改善箇所説明図

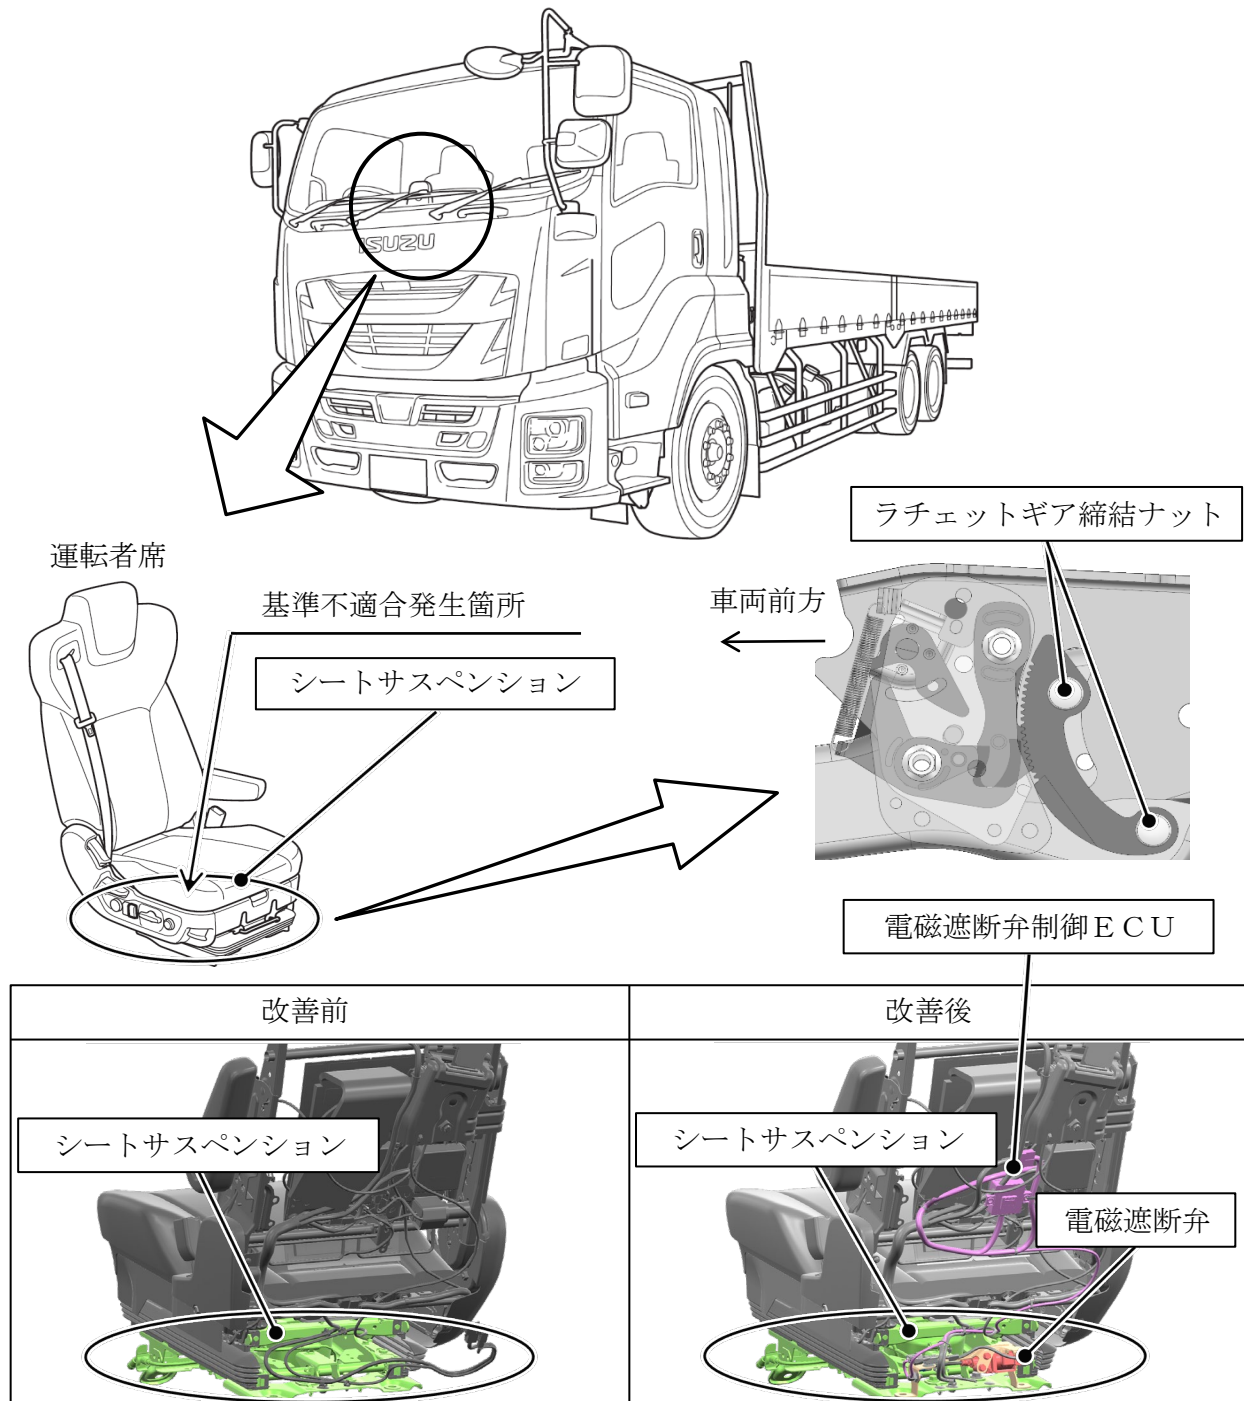
運転者席において、シートサスペンションの設計検討が不十分なため、バッテリー端子を外した状態でシートの上昇操作を行った場合、サスペンションがロックされたまま解除されなくなり、座面高さの調整ができなくなることがある。そのため、そのまま使用を続けると、車両走行振動等により、意図せずサスペンションロックが解除されて座面が上昇し、サスペンションロックが機能しなくなるおそれがある。

全車両、運転者席シートのエア回路に電磁遮断弁および電磁遮断弁制御 ECU を追加するとともに、ラチェットギア締結部のナットを新品に交換し、緩み止め剤を塗布する。なお、サスペンションロック機能を点検し、機能に問題がある場合はシートサスペンション一式を対策品に交換する。

識別 : 助手席側ドア開口部のシリアルナンバープレート右上に、識別シール (水色) を貼付する。
